监理工程师通知单

工程名称：新沂市 35 万千瓦（一期 25 万千瓦）户用分布式光伏项目

编号：ZHJL-XY-TZD-AZ-008

内 容：关于监理方施工现场检查问题整改通知

问题 1,

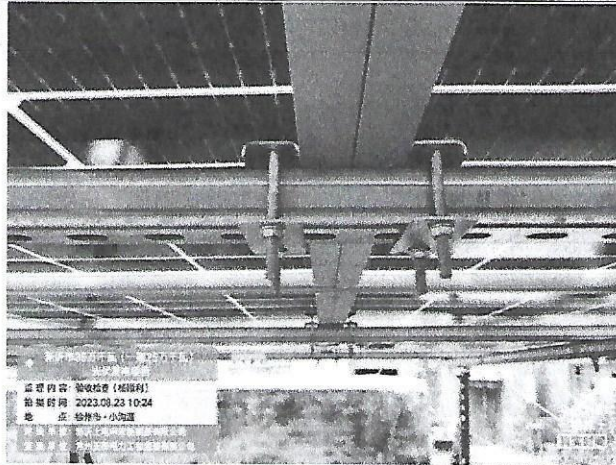
- 1、组件接地片未安装；
- 2、组件压块倾斜；
- 3、接地焊接处未做防锈处理；
- 4、屋面施工垃圾未清理；
- 5、逆变器接地防火封堵未做
- 6、防雷接地扁铁未刷黄绿漆

现要求你部收到整改通知后立即整改到位，分析原因，举一反三，加强现场质量管控，严格进行施工质量技术交底及学习，提高质量标准，确保工程质量。
